710 - INSP
ISO/IEC 17020
Origineel verslag

Verkoop [Afd 8.4.2]

Verslagnummer:
21/06052026/58934/69002/1

Inspectie adres: Cornelis de Herdtstraat 45,
2640 Mortsel (België)

Elektrisch bord

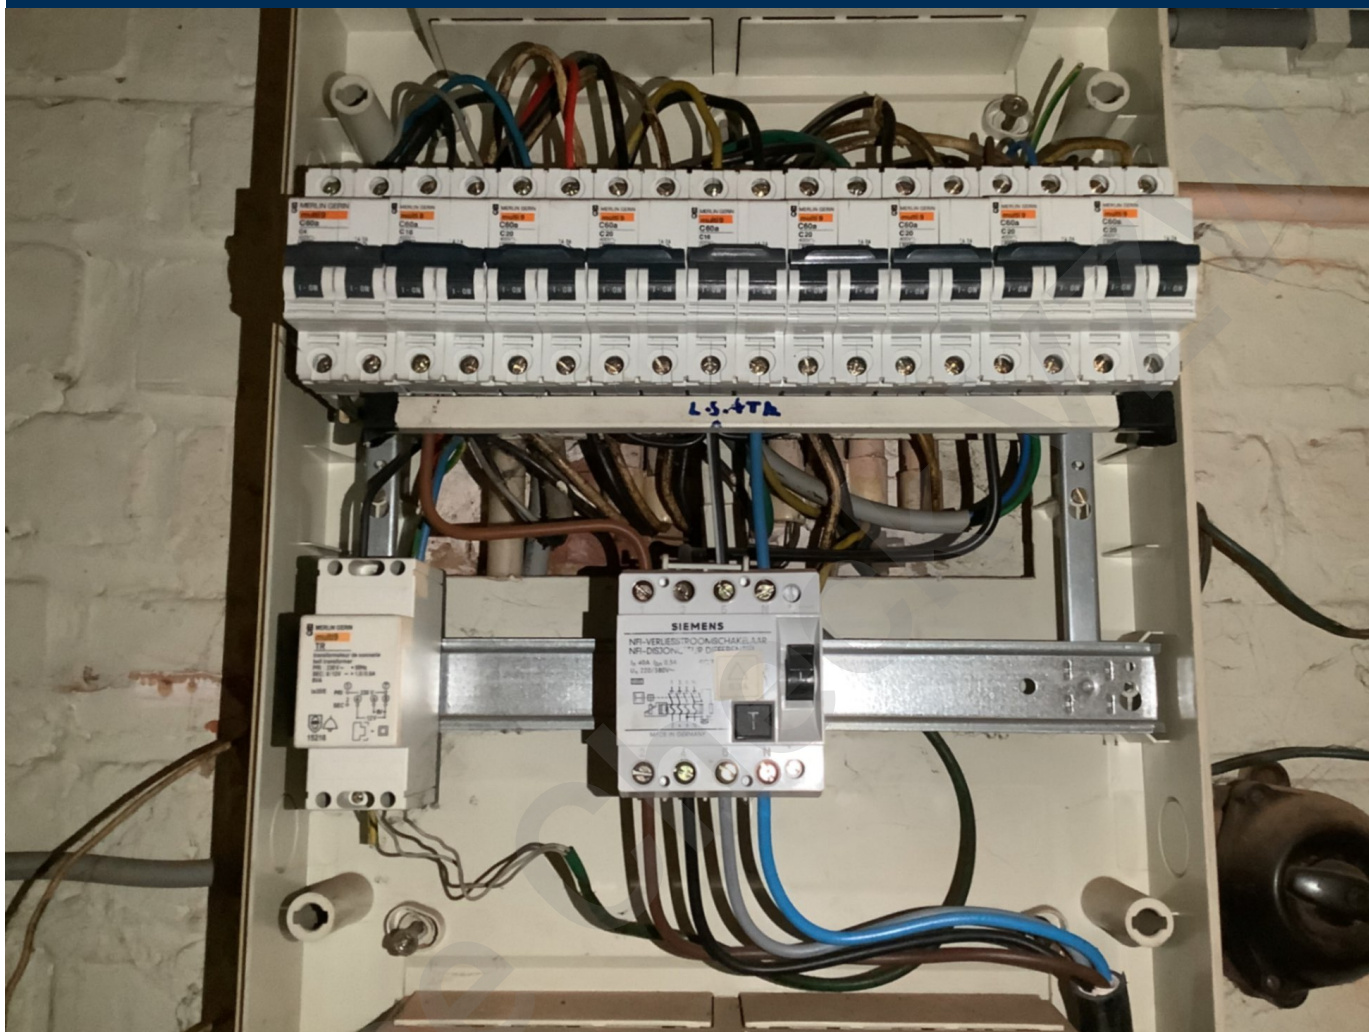
- Er ontbreken afdekplaatjes in het elektrisch bord. - Afd 5.2.6; oAfd 4.2.2.3
- De installatie is niet aangevuld met een differentieelstroombeschermingsinrichting met hoge of zeer hoge gevoeligheid. - oAfd 4.2.4.3
